Váš dopis zn.
Ze dne
Naše zn. 15076/2024-SŽ-SSZ-OVZ

„Modernizace trati Praha-Ruzyně (mimo) – Kladno (mimo)“

Vysvětlení, změny a doplnění zadávací dokumentace - Dodatek č. 20

SO 90-30-01.5

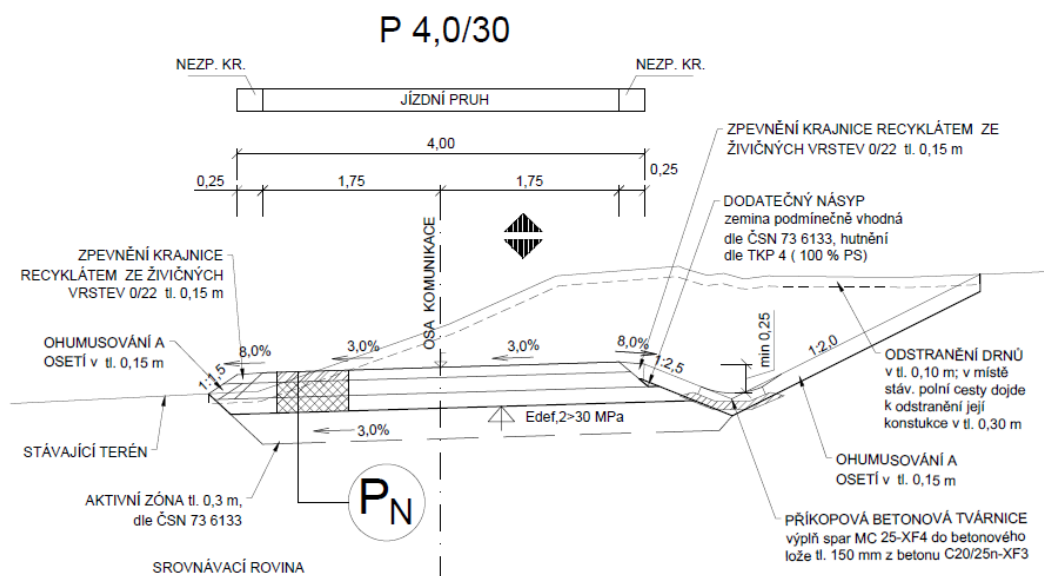
935211 PŘÍKOPOVÉ ŽLABY Z BETON TVÁRNIC ŠÍŘ DO 600MM DO ŠTĚRKOPÍSKU TL 100MM

Uvažuje se tedy s uložením žlabovek do štěrkopískového lože o tloušťce 100 mm.

Ve vzorovém příčném řezu stejného SO je však zakresleno a popsáno uložení žlabovky do betonového lože, navíc o tl. 150 mm – viz. výstřížek níže:

Žádáme zadavatele o revizi a sjednocení výkazu výměr s výkresovou dokumentací.
